**Oggetto:** Osservazioni all'integrazione dell'istanza di VIA per i permessi di Ricerca Idrocarburi denominati "d 29 G.R.-NP", "d 30 G.R.-NP" e "d 347 C.R.-NP" da realizzarsi nel tratto di mare antistante le città di Sciacca, Ribera, Siculiana, Porto Empedocle, Agrigento da parte della società **Northen Petroleum Limited** con sede "principale" a Martin House, 5 Martin Lane, EC4 R0DP, Londra, UK.<sup>1</sup>

in merito alla documentazione relativa alla Valutazione di Impatto Ambientale delle Istanze di Permesso di Ricerca per Idrocarburi "d 29 G.R.-NP", "d 30 G.R.-NP" e "d 347 C.R.-NP" **Northen**

Figura 10: Catture in Sicilia in tonnellate per sistema di pesca. 2000-2009

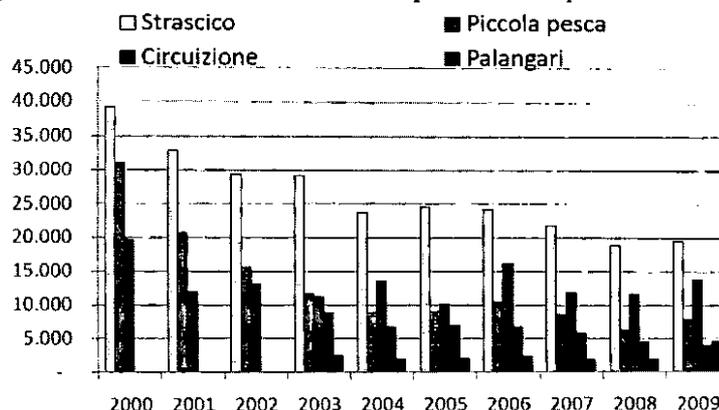
Quello che gli estensori ignorano (o omettono) è che, a causa della succitata crisi delle risorse, moltissime di queste imbarcazioni ormai non pescano risorse demersali (come indicato nella valutazione) ma, con il sistema della "volante a coppia" proprio quelle specie di piccoli pelagici (acciughe e sardine) che più sono impattate dalle operazioni realizzate con gli "air guns" e che hanno importanti zone di nursery proprio nelle zone limitrofe al permesso stesso (come evidenziato dallo stesso studio).

Figura 3 - I principali fondi da pesca delle strascianti siciliane nello Stretto di Sicilia e nei mari adiacenti (da Levi et al., 1995, modificato).

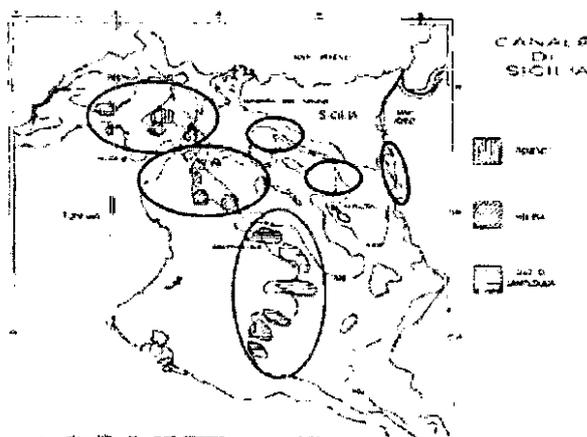
**Inoltre l'area oggetto dello progetto di ricerca secondo il succitato studio, risulta tra i principali fondi delle strascianti in Sicilia (in particolare per la pesca del gambero rosa) e nei mari limitrofi come ben si evince dalla seguente immagine:**

**In sostanza lo studio, descrivendo in maniera superficiale il comparto della pesca, tende a sottovalutare gli impatti che le operazioni di ricerca tramite Airguns e successive perforazioni avranno per le economie locali ed in particolare per i porti pescherecci di Sciacca e Mazara del Vallo che proprio in quell'area hanno le loro più importanti aree di pesca;**
